Název veřejné zakázky malého rozsahu:
„Elektrická požární signalizace“
(dále jen „**Veřejná zakázka**“)

VYSVĚTLENÍ, ZMĚNA NEBO DOPLNĚNÍ ZADÁVACÍ DOKUMENTACE č. 1

Vysvětlení zadávací dokumentace č. 1 ze dne 19. 2. 2024

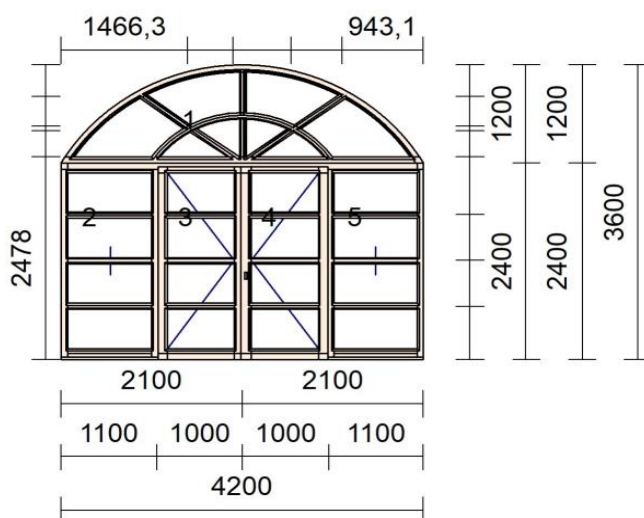
-1 Položka na řádku 161 soupisu prací a dodávek je nedostatečně specifikována v soupisu prací i technické zprávě. Prosím o doplnění požadovaných počtů cylindrických vložek, jejich rozměrů, standardu, bezpečnostní třídy. Prosím uveďte i počet požadovaných klíčů k systému generálního klíče.

Zadavatel doplňuje požadavky na dveřní, resp. cylindrické, vložky následovně:

- požadovaný počet kusů: 74 ks
- rozměr: 65 mm (30/35)
- bezpečnostní třída: 3 (s ochranou proti odvrtní)
- počet generálních klíčů: 5 ks
- počet skupinových klíčů: 90 ks

Zadavatel dále upřesňuje, že součástí kompletní dodávky systému generálního klíče je i zpracování a nastavení skupin klíčů v rámci systému generálního klíče, dle požadavků zadavatele.
